Keuringsverslag van een elektrische laagspanning- en zeer lage spanningsinstallatie

NIET CONFORM

Straatnaam Fazantenlaan
Huisnummer 7
Busnummer
Postcode 3090
Gemeente OVERIJSE
Land België

Controlebezoek van een huishoudelijke elektrische installatie van voor 1981 volgens (KB 08/09/2019) - AREI Boek 1- hoofdstuk 8.4.3. en 4.2.4.3. en 8.2.1

Afbeelding schakel- en verdeelbord:

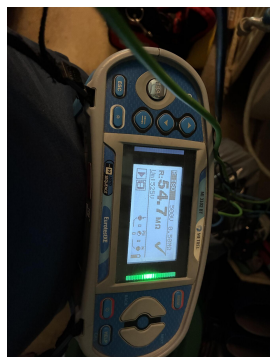
- I1.01 Eéndraadschema van de installatie is niet aanwezig. (Boek 1 Afdeling 2.12 - 2.13 en 3.1.2)
- I1.03 Situatieschema van de installatie is niet aanwezig. (Boek 1 Afdeling 2.12 - 2.13 en 3.1.2)

- I4.01 Hoofdequipotentiale verbinding(en) niet verwezenlijkt. (Boek 1 Onderafdeling 5.4.4.1. en 5.1.6.2)
- I6.04 Een differentieelstroombeschermingsinrichting met een gevoeligheid van 30mA is te plaatsen voor installaties van badkamer, wasmachine, vaatwas, droogkast en/of gelijkaardige toestellen. Deze dient ondergeschikt te zijn aan de hoofddifferentieelstroombeschermingsinrichting (Boek 1 Onderafdeling 7.1.4.3. en 4.2.4.3.)

- I6.08 Er is geen ondergeschikte differentieelstroombeschermingsinrichting met een gevoeligheid van max. 30mA geplaatst voor de volgende stroombanen: de contactdozen die niet bestemd zijn voor de voeding van de vaste of vast opgestelde toestellen en machines, de verlichting, de ruimten die een bad en/of een douche bevatten, de wasmachines, de droogkasten en de afwasmachines. (boek 1 onderafdeling 4.2.4.3.b)

- I6.09 Er is geen bescherming door een differentieelstroombeschermingsinrichting met een gevoeligheid van max. 30mA voorzien voor contacdozen zonder aardpen. (boek 1 afdeling 8.2.1 punt 6)

- I7.01 De smeltzekeringhouders of houders van kleine vermogensschakelaars met pennen met een sectie kleiner dan 10mm2 zijn niet voorzien van kalibreerelementen. (Boek 1 Onderafdeling 5.3.5.5.A.)

- I8.02 Stroomkringen voor contactdozen dienen minimaal uitgevoerd te worden met een draadsectie van 2,5mm2. (Boek 1 Onderafdeling 5.2.1.2.)
- I8.06 Wanneer een geleider met blauwe isolatie aanwezig is, moet die voor de nulgeleider gereserveerd worden indien deze aanwezig is in de betrokken stroomkring. (Boek 1 Onderafdeling 5.1.6.2.)

- I9.02 Loshangende schakelaars, contactdozen en/of aftakdozen dienen degelijk bevestigd te worden. (Boek 1 Afdeling 1.4.1. & 1.4.2)
- I9.04 De verbindingen dienen verwezenlijkt te worden in borden, verbindings- of aftakdozen, aan de klemmen van schakelaars, contactdozen of verlichtingsarmaturen. (Boek 1 Onderafdeling 5.2.6.1.)

- I9.06 Niet alle contactdozen op LS zijn voorzien van een aardingscontact conform NBN C 61-112-1:2017. (Boek 1 Onderafdeling 1.4.2.3. en 5.3.5.2.)
- I9.07 Niet alle contactdozen op LS zijn kinderveilig conform NBN C 61-112-1:2017. (Boek 1 Onderafdeling 1.4.2.3. en 5.3.5.2.)

- I9.13 Elektrisch materieel zonder bodem mag niet rechtstreeks op brandbaar materiaal geplaatst worden. (Boek 1 Onderafdeling 5.1.1.2.)

Inbreuken zie foto's plus geen 30 milli gezet
